Communauté d'Agglomération de Beaune Côte et Sud

Avis d'hydrogéologue agréé portant sur la protection de la source de Rungey

Par **Sébastien LIBOZ**

2 décembre 2016

Plan schématique du captage (source CPGF)

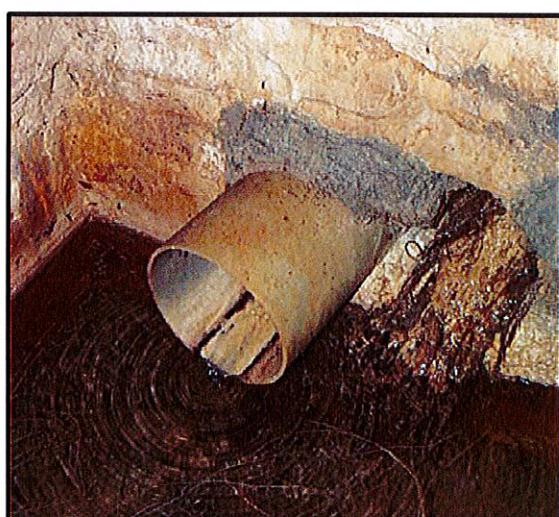
Néanmoins, comme le recommande le bureau d'études, un nettoyage complet des ouvrages est nécessaire ainsi qu'une sécurisation des tampons d'accès qui ne sont pas verrouillable et forcement étanches.

Proposition de tracé du périmètre de protection immédiate

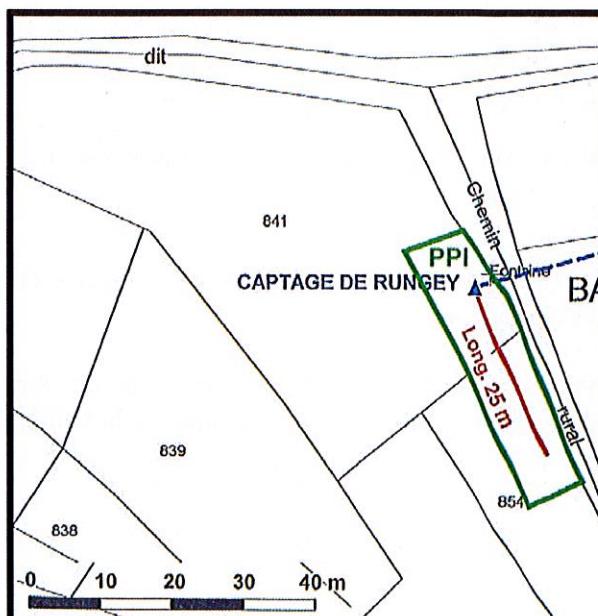
La zone de protection immédiate devra néanmoins être étendue à la totalité de la zone de captage et devra notamment inclure toute la canalisation de drainage dont la longueur reconnue atteint 25 m en direction du sud-sud-est.

Au minimum, les limites du périmètre devront être retirées d'au moins 3 à 5 m des limites physiques du système de captage.
